**Oggetto:** **[8247] FERRANDINA (MT), SALANDRA (MT), SAN MAURO FORTE (MT) E DI GARAGUSO (MT):** Impianto di produzione di energia elettrica da fonte eolica costituito da 7 aerogeneratori della potenza unitaria di 4.7 MW, per una potenza nominale pari a 32.9 MW, denominato "Serra Avena", da realizzarsi nei comuni di Ferrandina e Salandra (MT) e delle relative opere ed infrastrutture connesse da realizzarsi nei comuni di Ferrandina, Salandra, San Mauro Forte e di Garaguso (MT).  
Società: Bel Team S.r.l.

Procedura: Valutazione d'impatto ambientale (art. 23 del D. Lgs. 152/2006)  
Richiesta di Integrazioni del Ministero della Cultura

**Figura 24: Dettaglio Stazione Elettrica di Trasformazione - Aree non idonee di cui alla l.r. 54/2015 (Fonte: ns. elaborazione su dati Geoportale Regionale RSDI, dati relativi ai Comuni di Ferrandina, Salandra, San Mauro Forte e Garaguso)**

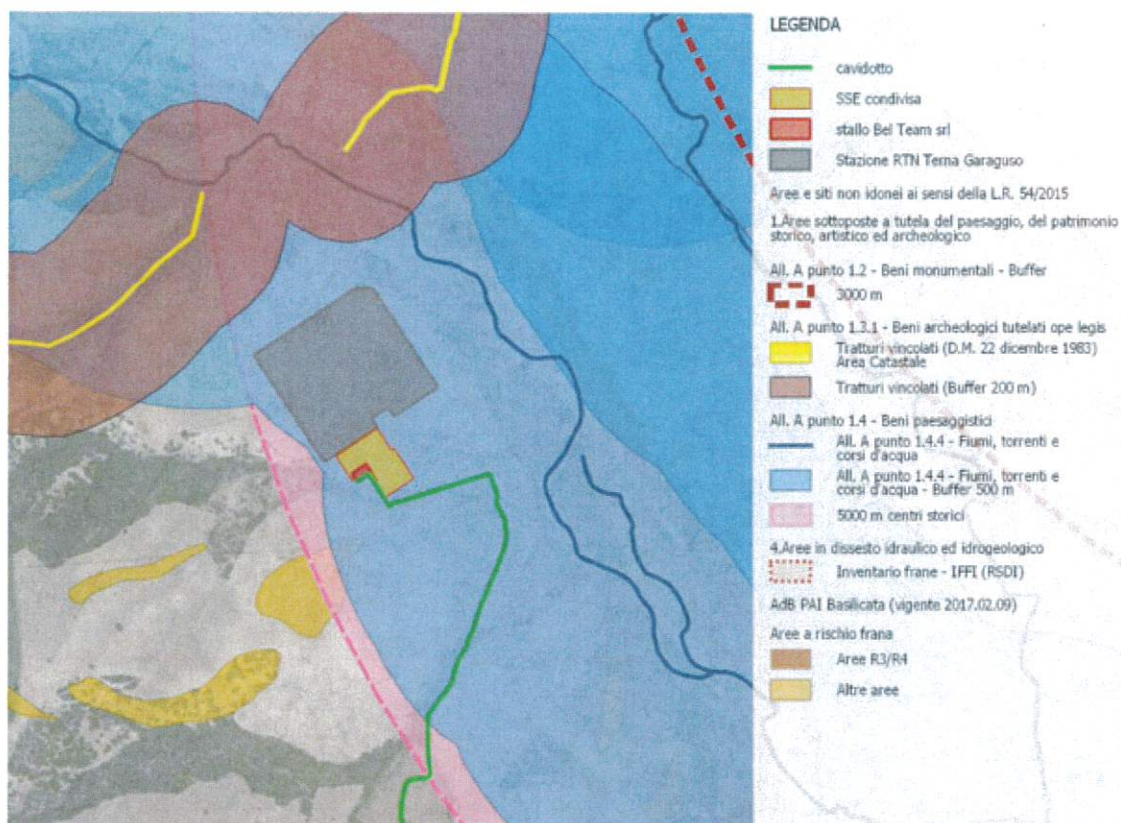
- 1.f) Documentazione cartografica (piante, prospetti e sezioni) relativi alla Sottostazione utente, che, come si legge nello Studio di Impatto ambientale, dovrà essere realizzata *ex novo* e collegata tramite sbarre ad un'area condivisa in condominio AT con altri produttori.

A riguardo, nell'evidenziare come il manufatto ricada nel *buffer* di 5000 mt dal centro storico di Salandra e nel *buffer* di 500 mt dal corso d'acqua "Fiume Cavone e torrente la Salandrella", benché la Società affermi nel SIA che essa «*ha una visibilità limitata dovuta alla sua esigua altezza*», dovendo invece questo Ministero valutare l'impatto paesaggistico della stessa, si richiedono opportuni fotoinserimenti.
